Comunicado Urgente de Segurança

Assuntos relacionados com a bateria do EnRhythm®

Referência da Medtronic: FA453

Exemplo de voltagem interrogada com voltagem inferior a ERI/RRT, mas sem envio de avisos ERI/RRT

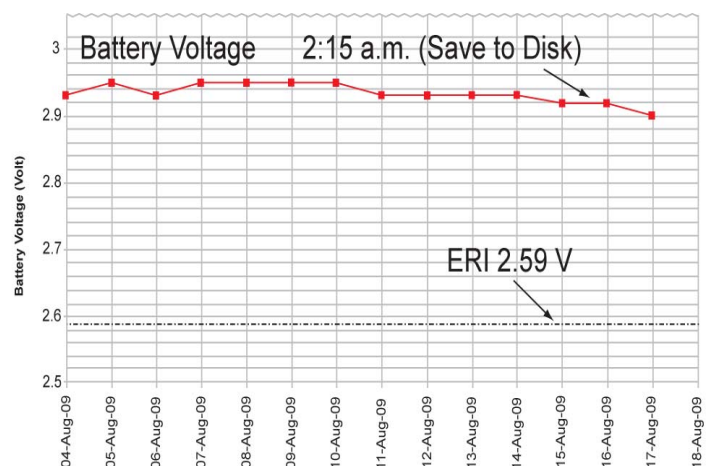
A Medtronic recebeu 62 relatos (de um total de aproximadamente 110.000 dispositivos em todo o mundo), os quais indicaram que a voltagem da bateria de interrogação do dispositivo era inferior à voltagem estipulada para que o dispositivo apresentasse o aviso de notificação indicador de substituição seletiva (ERI). A medição de uma voltagem mais baixa tem provocado alguns questionamentos e, em algumas situações, foi motivo de explantação do marcapasso.

As investigações da Medtronic concluíram que, em nenhum destes casos, houve falhas na administração terapêutica. Mais importante ainda, o aviso ERI, que se apóia na medição noturna da bateria, não é afetado e mantém a precisão. A Medtronic identificou a causa como uma resistência da bateria superior à prevista.

Exemplo da tendência noturna de voltagem acima de ERI/RRT – guardada na memória do dispositivo, mas oculta para o paciente

A atualização do *software* permitirá eliminar quaisquer destes dois assunto com a bateria no futuro, através da alteração do critério ERI/RRT. Esta atualização irá reduzir o tempo de vida destes aparelhos em cerca de 10-15%, mas a longevidade média prevista continua a ser de 8,5 a 10,5 anos, dependendo da reprogramação¹. Neste momento, não recomendamos qualquer outra ação, reprogramação ou alteração da frequência do seguimento do paciente. Assim que o *software* de atualização esteja disponível e aprovado pelas entidades regulamentares, será contactado pelo seu representante da Medtronic.
